ODPOWIEDZI NA PYTANIA

w postępowaniu o udzielenie zamówienia publicznego, którego wartość szacunkowa nie przekracza kwoty określonej w przepisach wydanych na podstawie art. 3 ust. 1 pkt 1 ustawy, realizowanym w trybie podstawowym pn: **Budowa punktu przedszkolnego wraz z niezbędną infrastrukturą techniczną w m. Wrzeście dz. nr 53/2, 54/2 i 240 (dr), gm. Słupsk**

Znak sprawy: ZP.271.7.2022

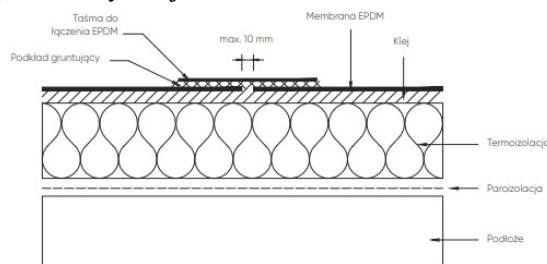
Brak izolacji poziomej pod ścianami parteru – czy uwzględnić w wycenie i jaką? Jeśli tak prosimy o dodanie pozycji w przedmiarach robót budowlanych

Tak, należy wykonać izolację pod ścianą z papy termozgrzewalnej na szerokość 60 cm. Jest uwzględniony w przedmiarze robót w poz. Nr. 17.
